Wettbewerb für ein Schulhaus mit Turnhalle in Sargans

Aus dem Bericht des Preisgerichtes

Der Schulpflegschaft sind 79 Wettbewerbsentwürfe rechtzeitig eingereicht worden. Die Vorprüfung der Projekte erfolgte durch das Bureau von Arch. E. Bosshardt in Winterthur. Einige Entwürfe weisen kleinere Abweichungen gegenüber dem Wettbewerbsprogramm auf. Die Verstösse sind aber nicht derart schwer, dass ein Ausschluss gerechtfertigt wäre.

2. Preis (2100 Fr.)
Entwurf Nr. 40
Verfasser
H. BRUNNER, Arch.,
Wattwil

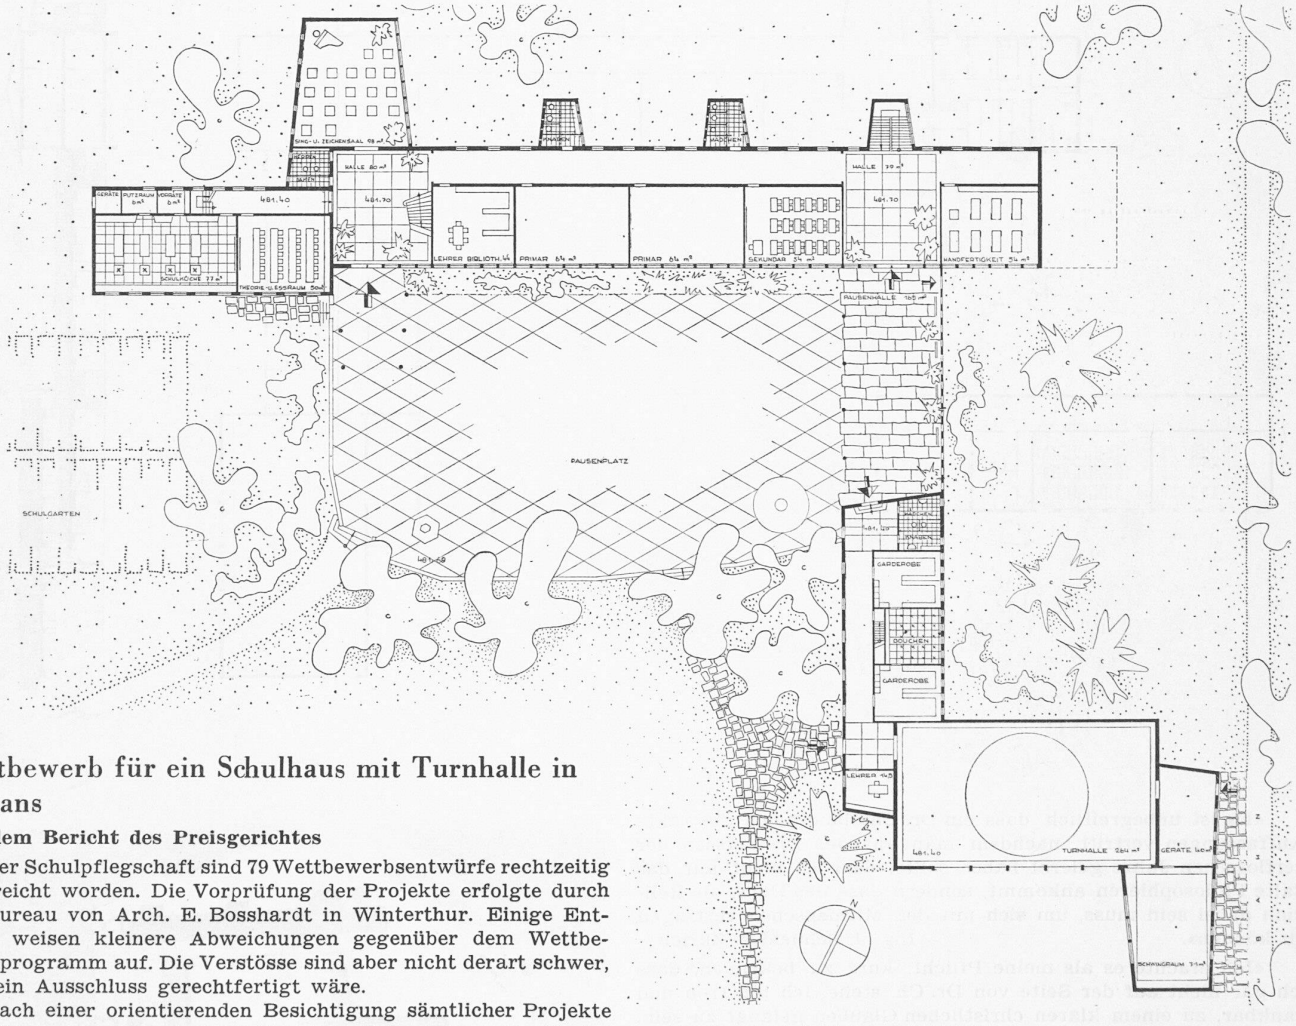
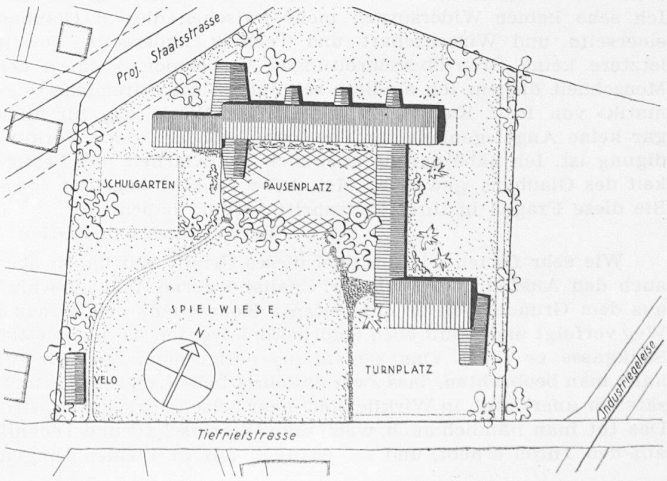
Entwurf Nr. 40, Verfasser *H. Brunner,* Arch., Wattwil. Kubikinhalt 13 626 m³.

Vorteile: Richtige Situation mit schöner Aufteilung des Areals. Windgeschützte Pausenhalle. Klare Etappentrennung. Klare Grundrissdisposition mit guter Zusammenfassung der Raumgruppen. Lage der Abwartwohnung in der Nähe der Aufenthaltsräume. Gute Gliederung der Baumassen.

Nachteile: Formal erzwungene Anordnung der Aborte und Nebentreppe. Gewendelte Haupttreppe. Differenztreppe beim Turnhalleneingang. Schwingraum zu abgelegen. Schematische architektonische Behandlung des Haupttraktes mit modischem Dachvorsprung auf den Giebelseiten.

3. Preis (1900 Fr.) Entwurf Nr. 36. Verfasserin DOROTHEE DAVID, Arch., St. Gallen. — Erdgeschoss und Südost-Ansicht 1 : 600

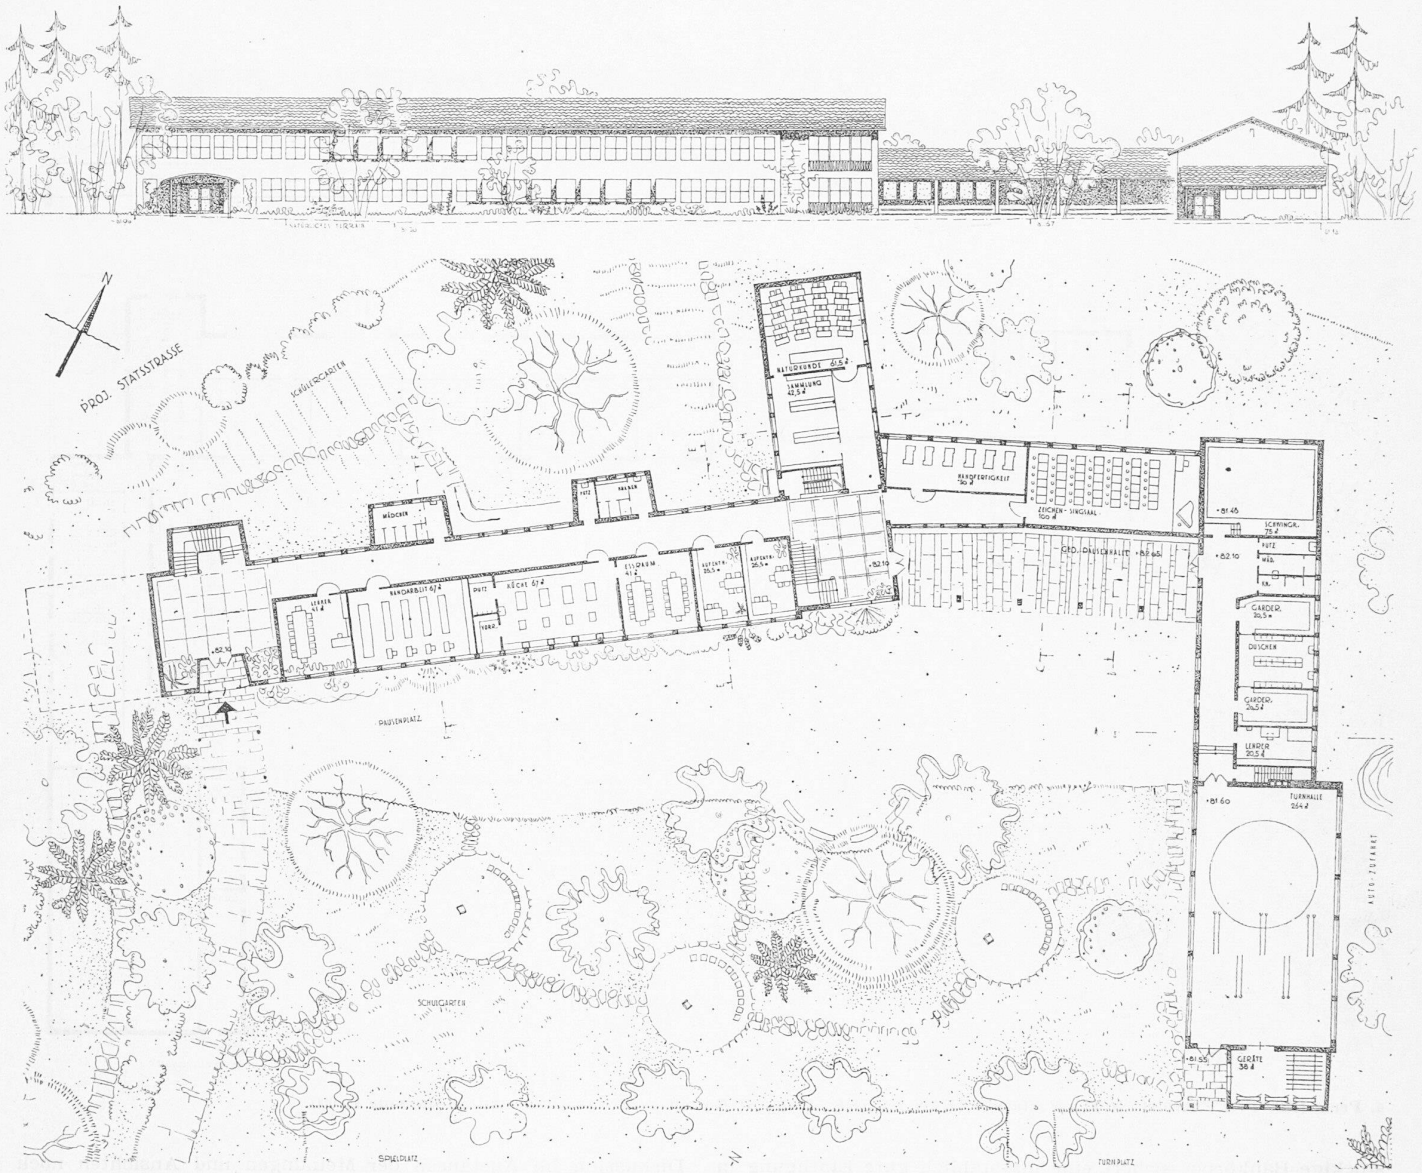
Entwurf Nr. 36, Verfasserin *Dorothee David,* Arch., St. Gallen. Kubikinhalt 14 140 m³.

Vorteile: Grundsätzlich richtige Stellung der Gebäude. Sonnige und windgeschützte Pausenhalle. Gute 1. Bauetappe. Klare Organisation des Grundrisses in Raumgruppen. Gute Disposition der Turnhalle mit Nebenräumen. Architektonische Haltung entspricht der Bauaufgabe.

Nachteile: Anlage zu nahe an der projektierten Staatsstrasse. Lage und mangelhafte innere Aufteilung der Abwartwohnung. Zu reichliche Belichtung der Turnhalle. Zu aufwendige innere Hallen.

4. Preis (1500 Fr.) Entwurf Nr. 31. Verfasser JEAN HUBER, Arch., St. Gallen. — Erdgeschoss und Südfassade 1 : 600

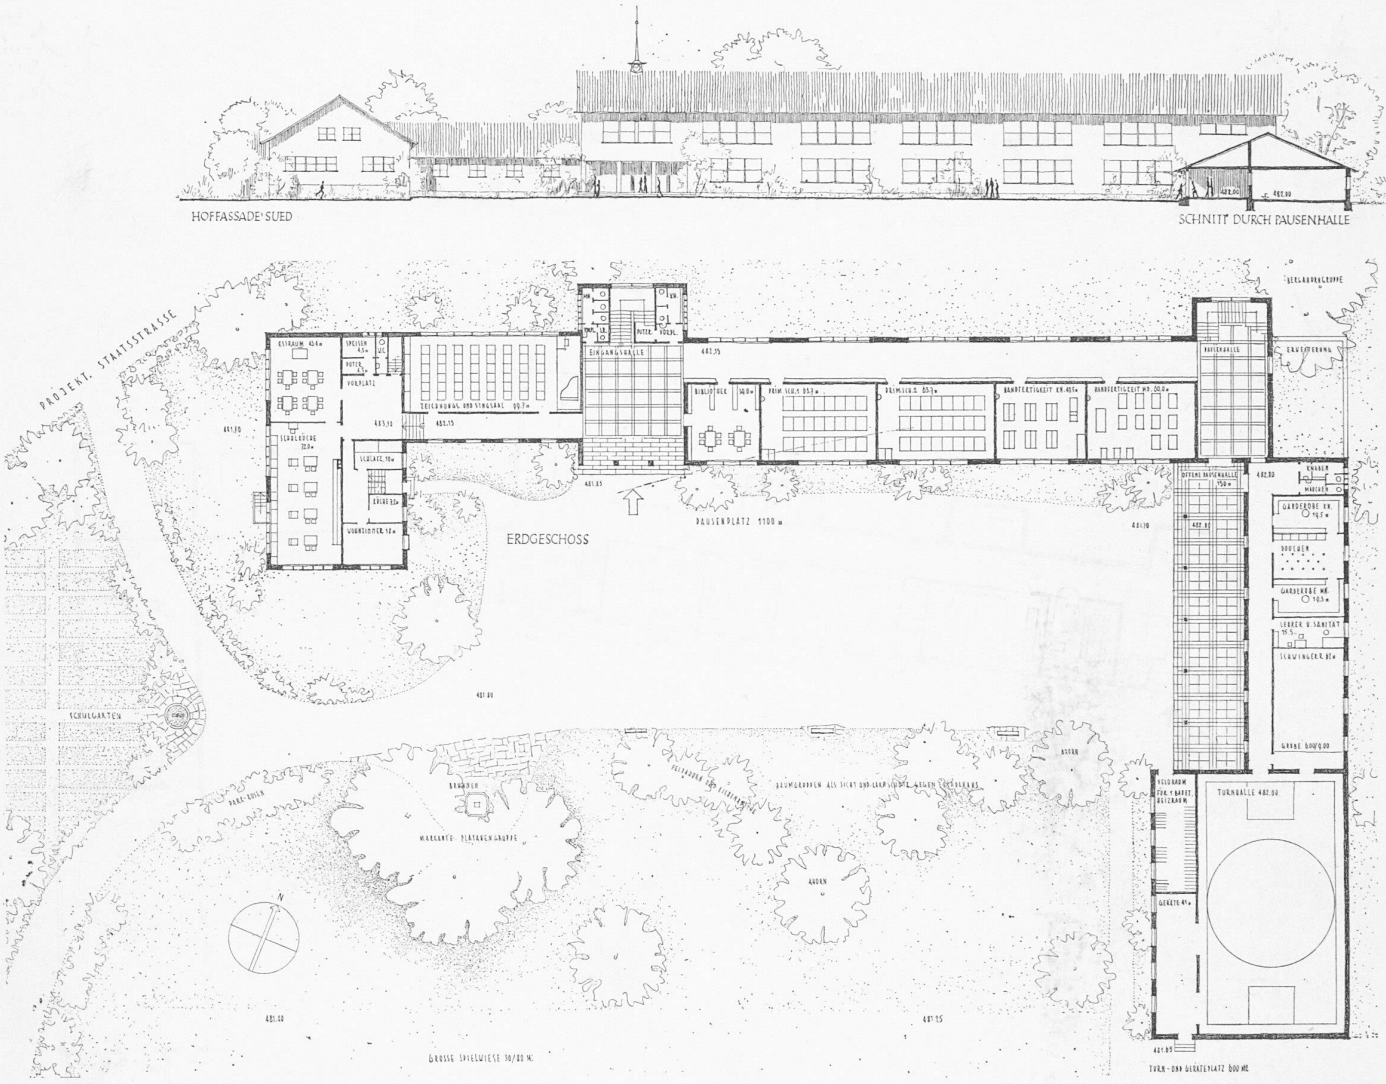
Entwurf Nr. 31, Verfasser *Jean Huber,* Arch., St. Gallen (Seite 162). Kubikinhalt 13 309 m³.

Vorteile: Grundsätzlich richtige Situation. Vor dem NO-Wind geschützter Pausenplatz und Pausenhalle. Klare Gruppierung der Raumgruppen. Gute Disposition der Turnhalle mit Nebenräumen. Versuch, der Anlage einen ländlichen Charakter zu geben.

Nachteile: Bauten zu hart auf der projektierten Staatsstrasse. Nicht annehmbarer Erweiterungsvorschlag. Zu umfangreiche 1. Etappe. Infolge zu breiter Mauerpfeiler mangelhafte Belichtung einzelner Schulräume.

1. Preis (2300 Fr). Entwurf Nr. 76. Verfasser FELIX BÄRLOCHER, Arch., Zürich

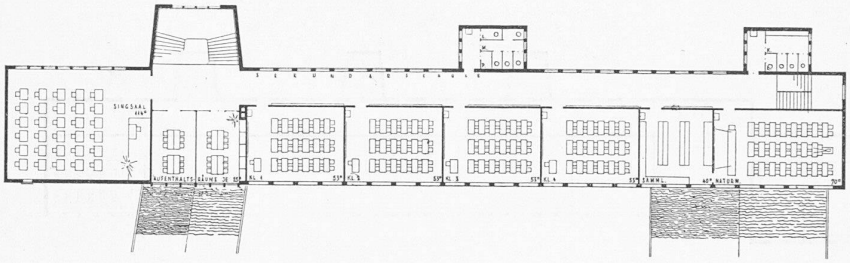
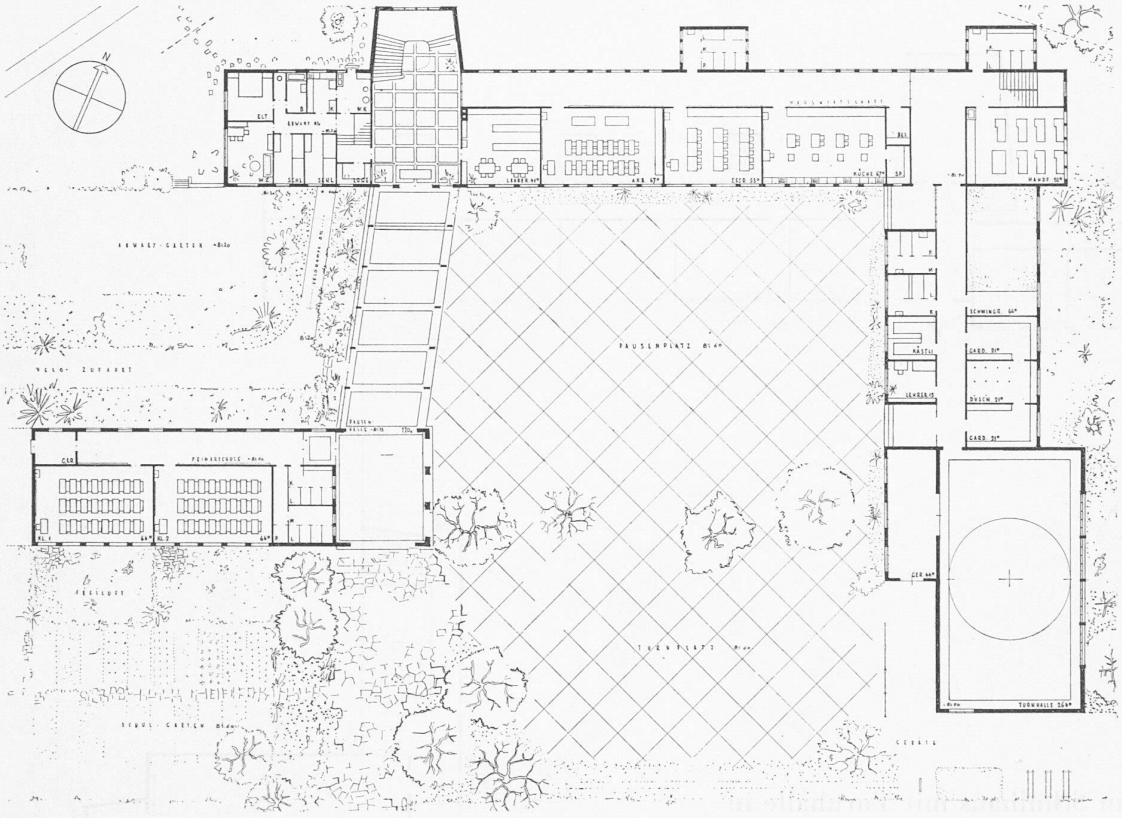
Entwurf Nr. 76, Verfasser *Felix Bärlocher*, Arch., Zürich (S. 159). Kubikinhalt 13 276m³.

Vorteile: Richtige Situation mit sonnigen, vor westlichen und östlichen Winden geschützten Pausen- und Turnplätzen, sowie Pausenhalle. Gute Beziehung der Bauanlage zur projektierten Staatsstrasse. Gute Aufteilung der Freiflächen, sympathische räumliche Fassung des Pausenplatzes. Gute Angliederung der Erweiterung. Gute 1. Etappe. Im allgemeinen klare und massstäblich gute Aufteilung des Grundrisses in verschiedene Raumgruppen. Richtige Bemessung von Hallen, Korridoren und Trep-

pen. Gegeneinander gut abgewogene Baumassen. Eine der Bauaufgabe angemessene äussere Gestaltung.

Nachteile: Räumlich unbefriedigende Eingangs- und Treppenverhältnisse in der NO-Ecke der Anlage. Abwartwohnung unter Singsaal. Mangelhafte Abortanlage im vorgesehenen Primarschultrakt.

5. Preis (1200 Fr.) Entwurf Nr. 18. Verfasser HANS RUDOLPH, Arch., Zürich. — Erdgeschoss und Südfassade 1 : 600

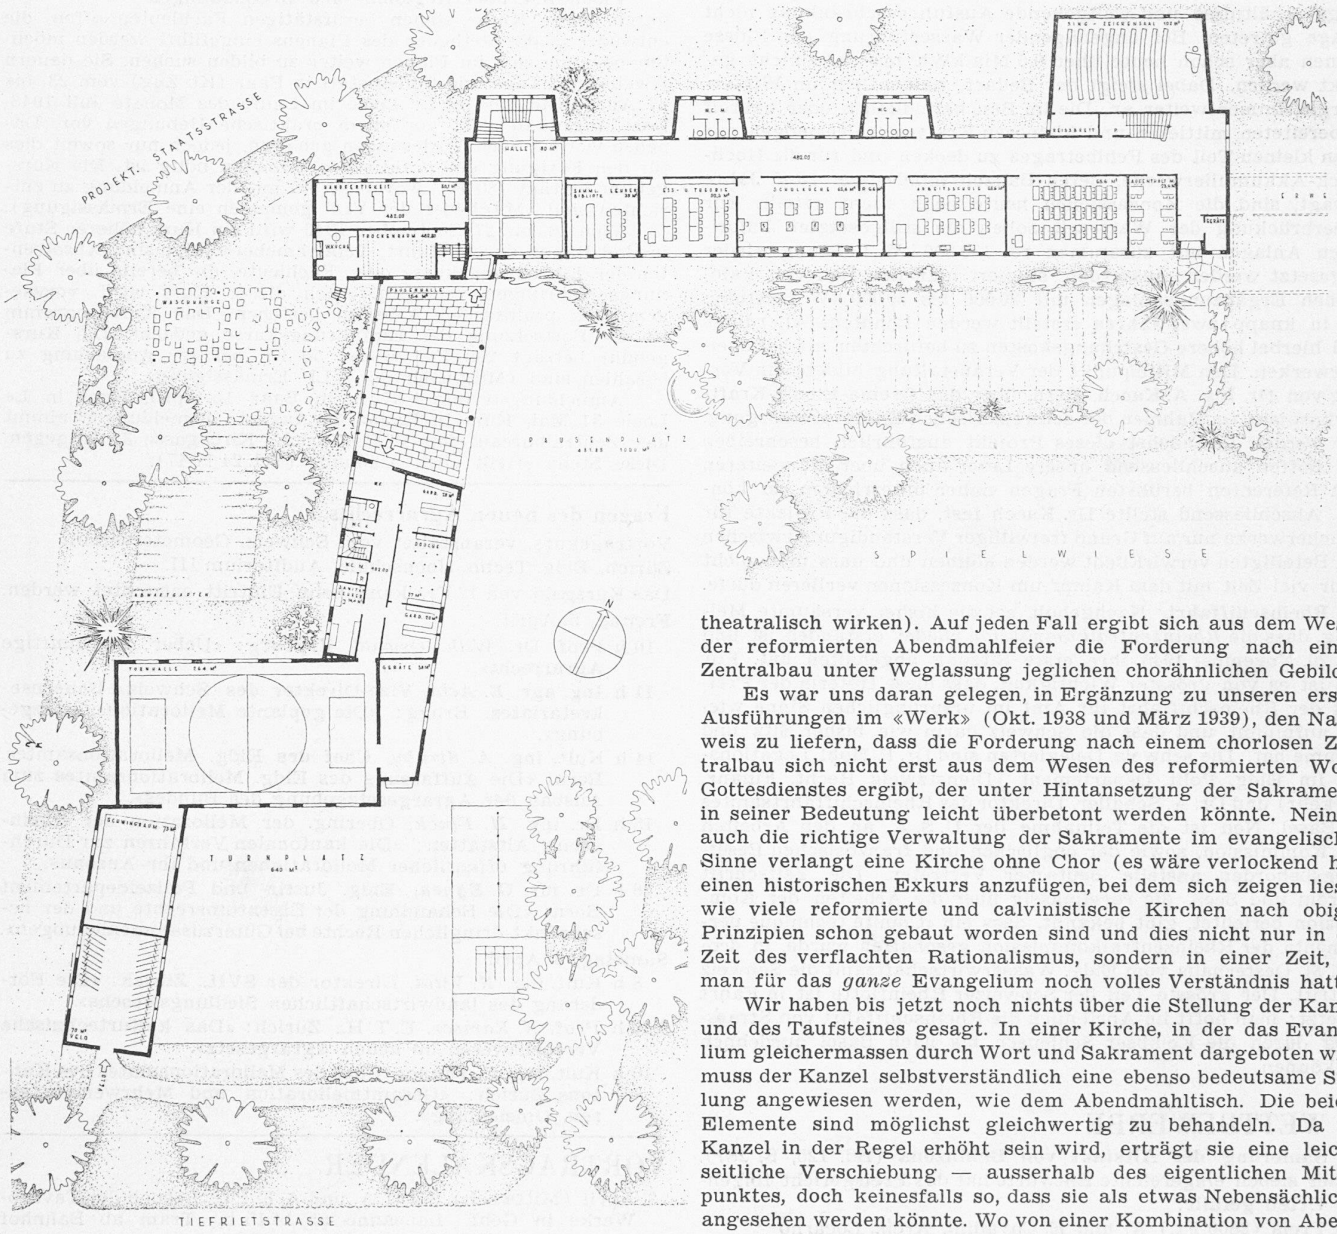
Entwurf Nr. 18, Verfasser *Hans Rudolph,* Arch., Zürich (Seite 163). Kubikinhalt 13 228 m³.

Vorteile: Gute Disposition der Bauanlage im Areal. 1. Bauetappe annehmbar. Gute Erweiterung. Klare und gut organisierte Grundrisse. Straffe, dem Charakter einer Schulhausanlage angepasste architektonische Haltung.

Nachteile: Anlage zu nahe an projektierter Staatsstrasse. Pausenhalle und Pausenplatz dem NO-Wind ausgesetzt. Eingänge zu dürftig ausgebildet. Schwingraum nur durch Turnhalle zugänglich. Mangelhafter Anschluss der Turnhalle an Nebenräume.
